Výpočet únosnosti kce basketbalového koše; ZŠ Strašnice

ZL č./verze:	113
Datum předložení ZL:	27.03.2024
Smlouva o dílo (SoD) č.:	2022/OMP/0620
Ze dne:	22.04.2022
Stavba:	Rekonstrukce objektu č. p. 200 k.ú. Strašnice na základní školu Praha 10 – Strašnice
Název změny:	Úprava venkovních rozvodů vodovodu a kanalizace k přístřešku

Projekt: **Rekonstrukce objektu č. p. 200 k.ú. Strašnice na základní školu Praha 10 – Strašnice**

Název dokumentu: **Změnový list č. 113**

Havarijní (basketbalista) stav s maximálním větrem

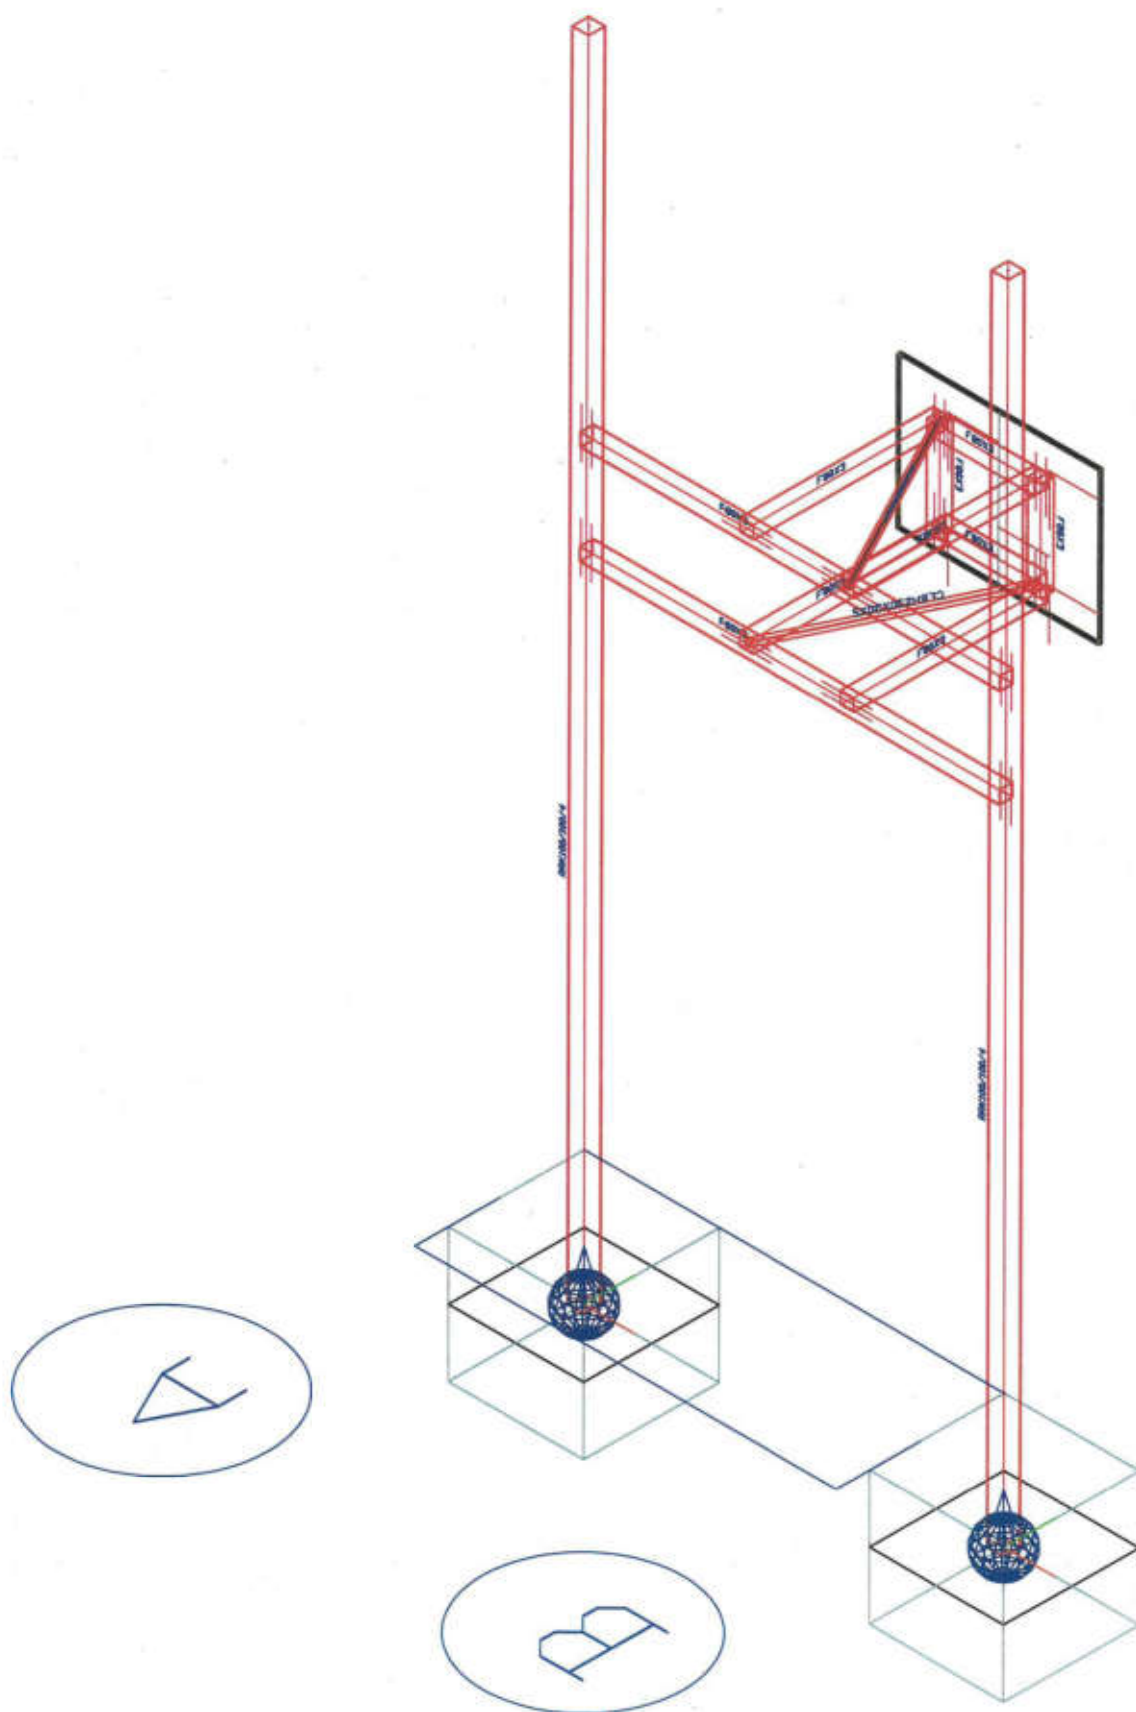
$w = 106.6 \text{ mm} = 1/35.8 H$, nepravděpodobné, za silného větru se nedá hrát,

podlahové krabice - sborovna 3.09

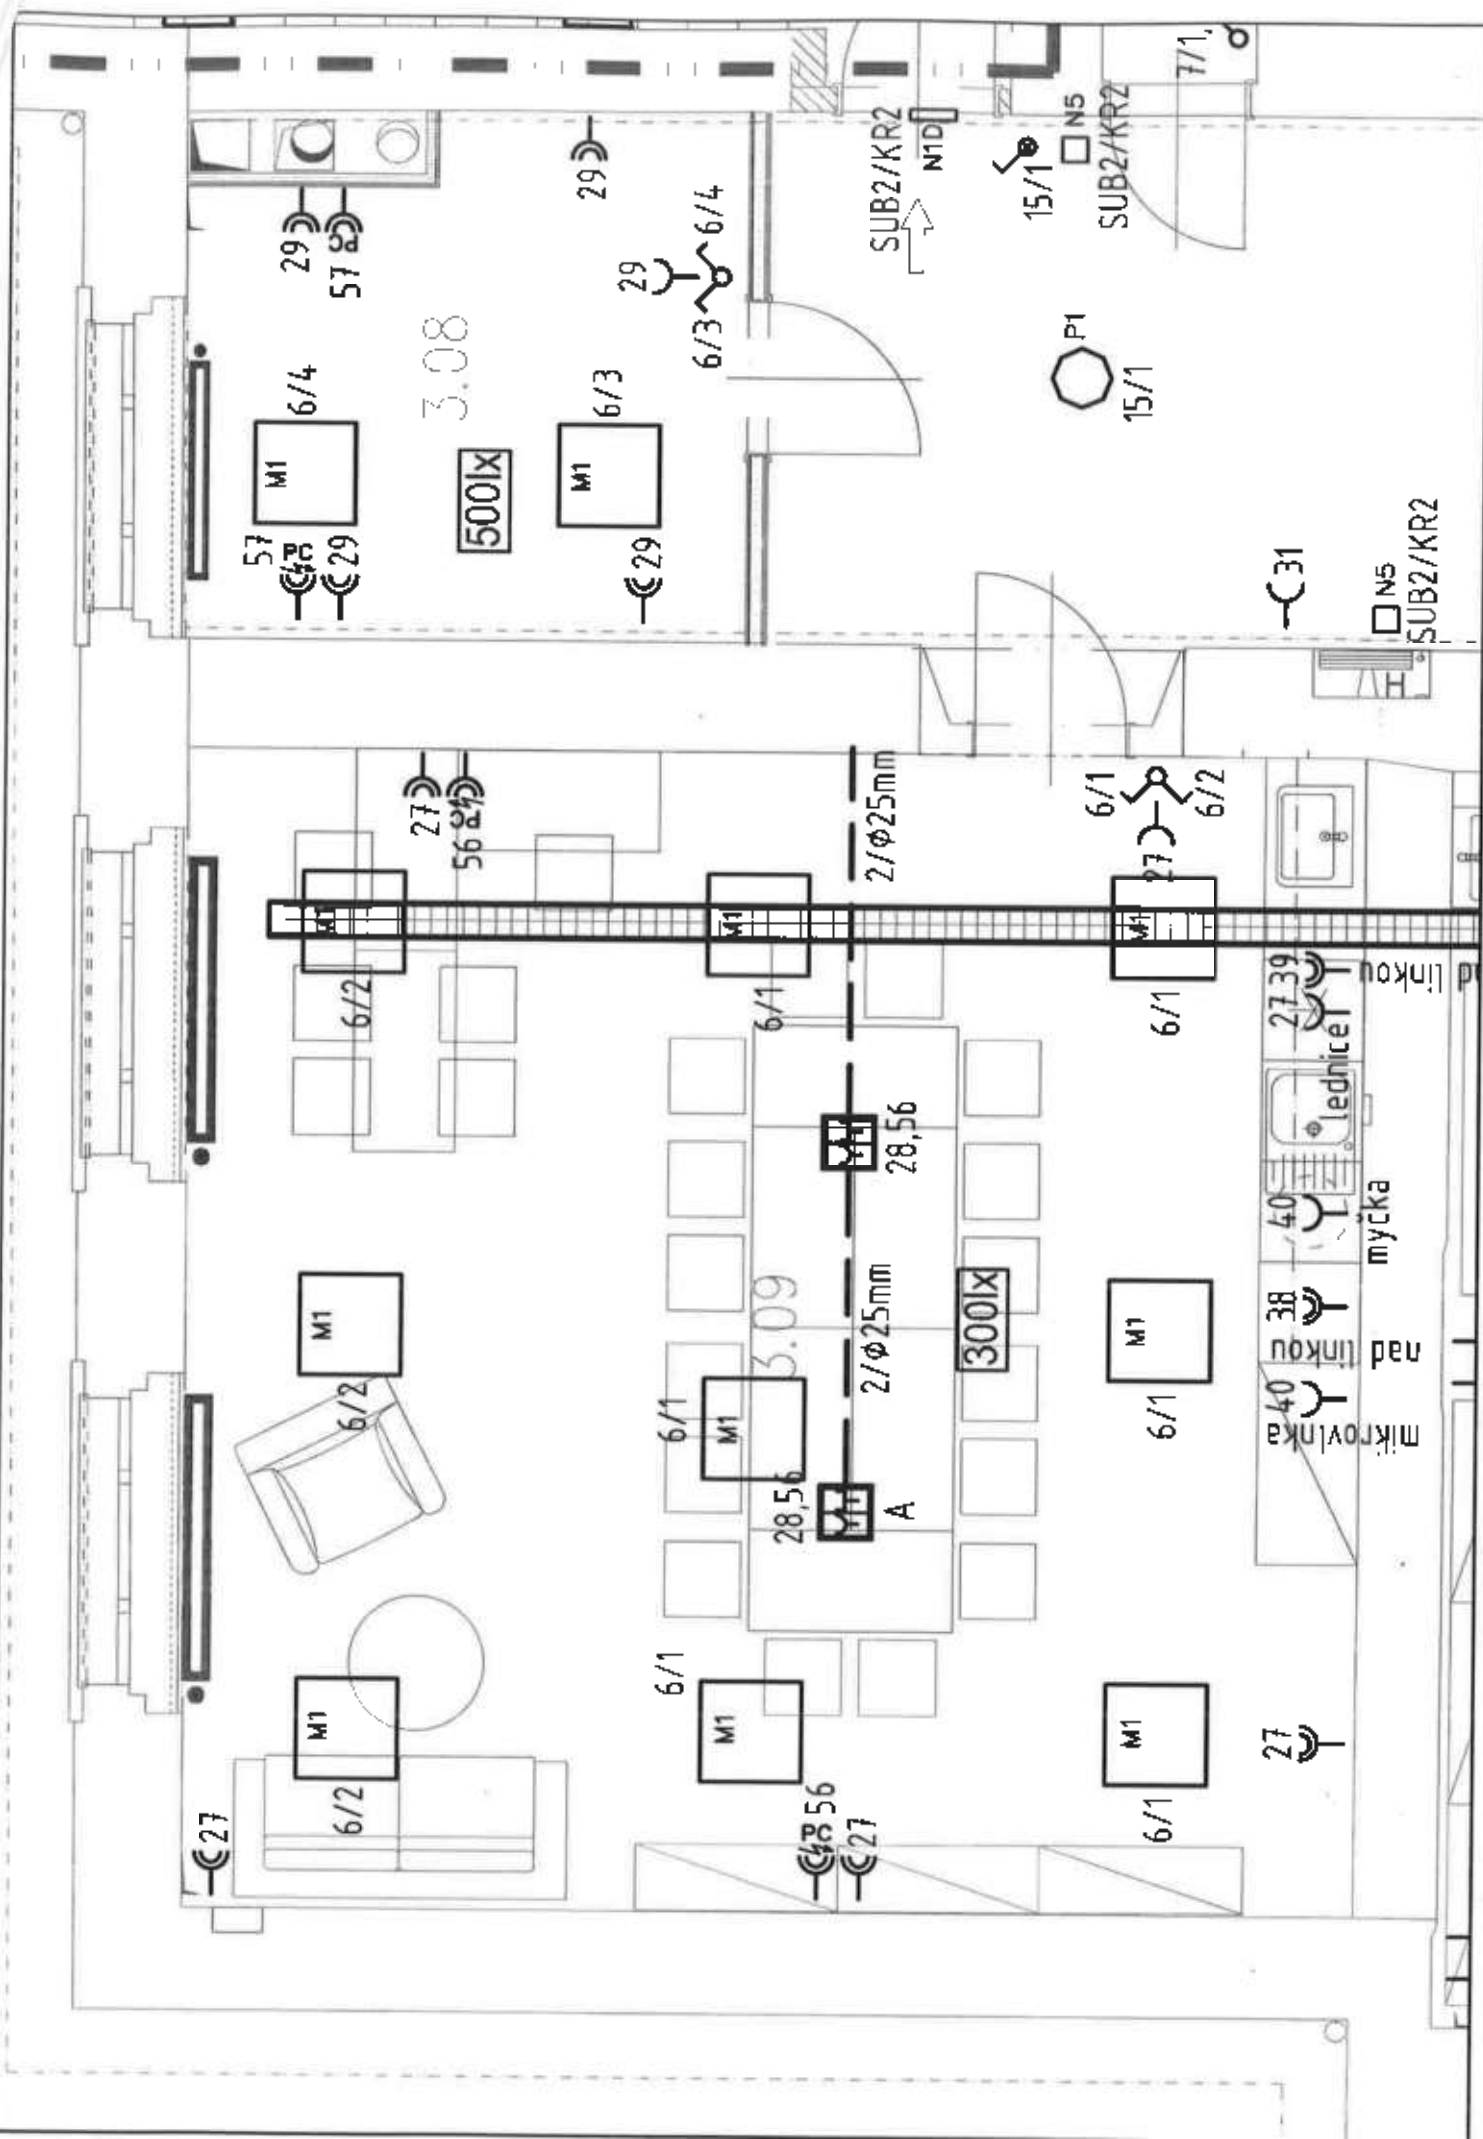
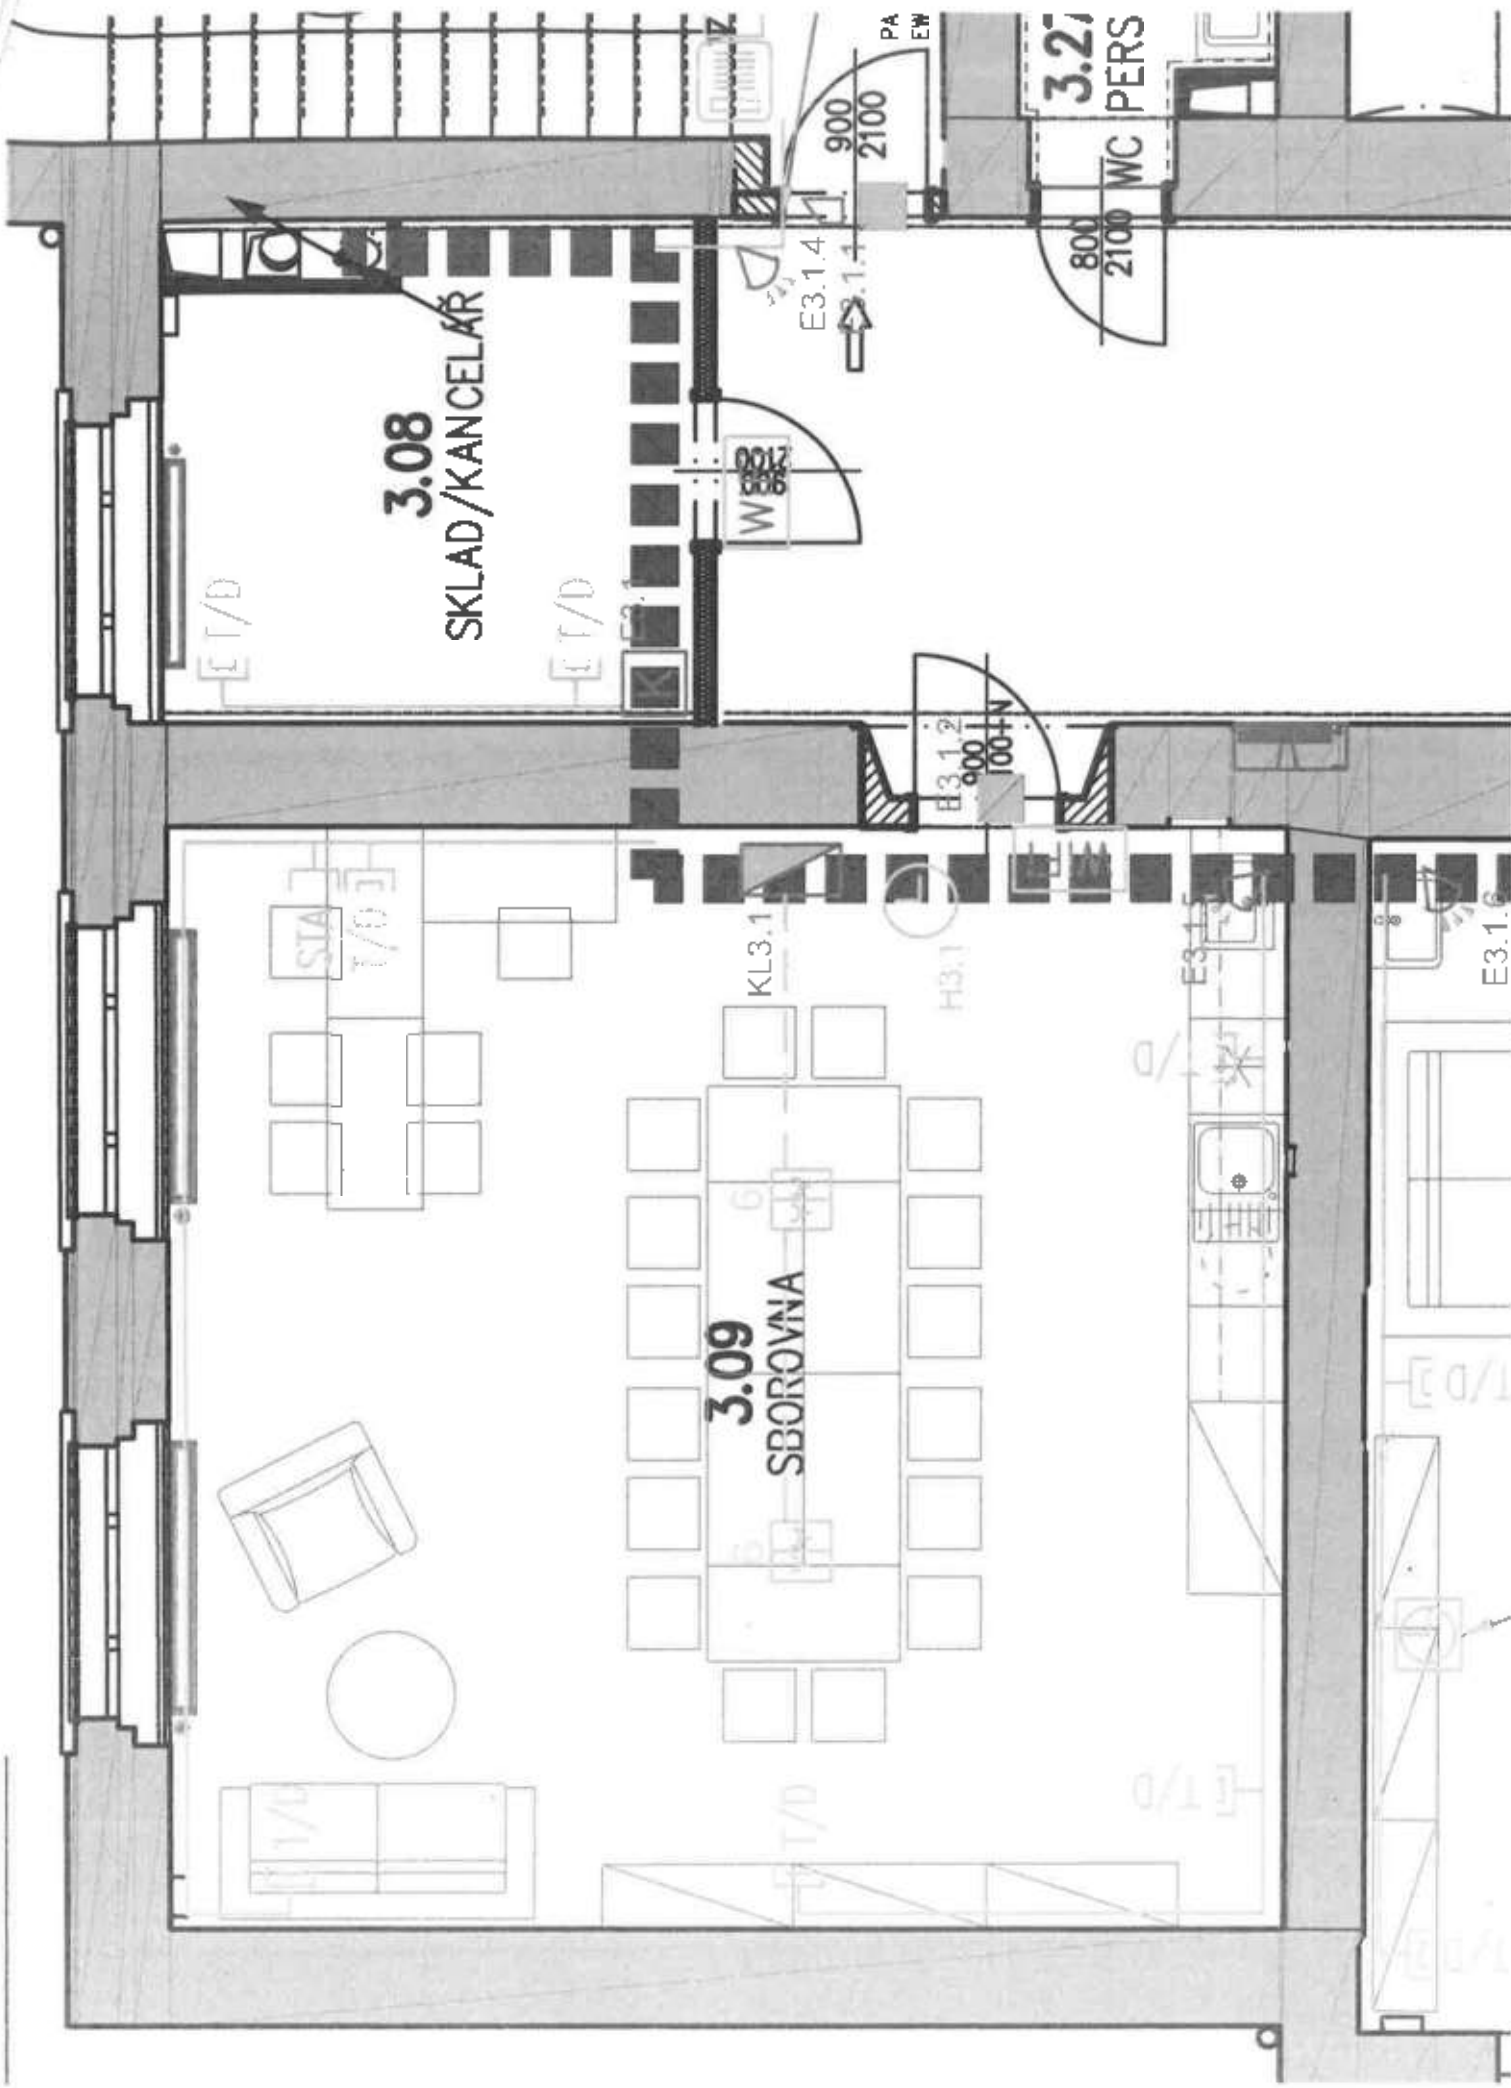
Při navrhování vybavení interiéru bylo objednatelem vyžádáno doplnit v místnosti 3.09 (sborovna) 6ks podlahových krabic s elektro zásuvkami a zásuvkami pro data. Na prvky SLP byly převážně využity výměry z VV SôD a doplněny scházející kusy. Na prvky SIL byly doplněny adekvátní prvky pro vybavení a dopojení podlahových krabic.

-dotaz na doplnění zásuvek v m.č. 3.09 - dle poslední revize projektu B je v současné době na okruhu 56 celkem 4 zásuvky, požadavek na doplnění 5 ks je možné akceptovat. Na okruhu 27 v dtto. místnosti je dle revize B celkem 6ks zásuvek, doplnění o 3ks je tedy také možné provést. Datové zásuvky v požadovaném počtu 5ks je také možné instalovat, neboť s ohledem na samostatný port u každé zásuvky, který je tažen do racku, není tedy jejich počet limitován.

Děkuji za informaci. [redacted] zakreslí do půdorysu a zašle. Po dohodě budou osazeny podlahové
